KLASA: 406-05/23-01/40
URBROJ: 534-05-2-1/2-23-10
Zagreb, 17. srpnja 2023.

PREDMET: Zapisnik/Izvješće o održanim „tehničkim konzultacijama“ za pripremu postupka javne nabave vozila za hitnu medicinsku službu

Ministarstvo zdravstva, Ksaver 200a, Zagreb, priprema postupak javne nabave vozila za hitnu medicinsku službu.

AIR PERFORMANCE GRAPHICS

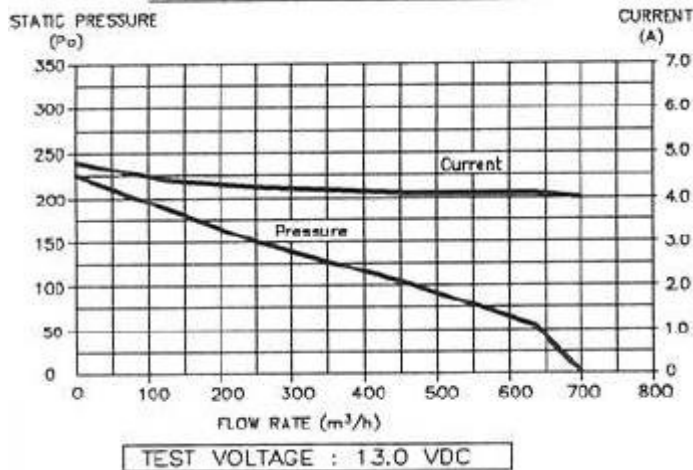
Stavka 4.10.3 kod željenog protoka nije definiran pad tlaka. Tako da je zahtjev složen na način da podaci vrijednosti nisu vrijednosti koje bi se trebale mjeriti u vozilu.

Kod negativnog tlaka nije definiran režim postojećih otvora na vozilu koji se ugrađuju u vozilo za izjednačavanje tlaka kod zatvaranja vrata, nije definiran status otvora ventilacije koji bez nepovratnog ventila onemogućava postizanje negativnog tlaka u vozilu.

Još jednom da ponovim negativni tlak postići samo klasičnom ventilacijom karakteristike u prilogu Negativni tlak na protoku 100 m³/h odnosno pad tlaka iznosi 200 Pa na protoku 600 m³ /h iznosi 63 Pa

Naručitelj ne prihvaća prijedlog gospodarskog subjekta i ne mijenja tehničku specifikaciju.
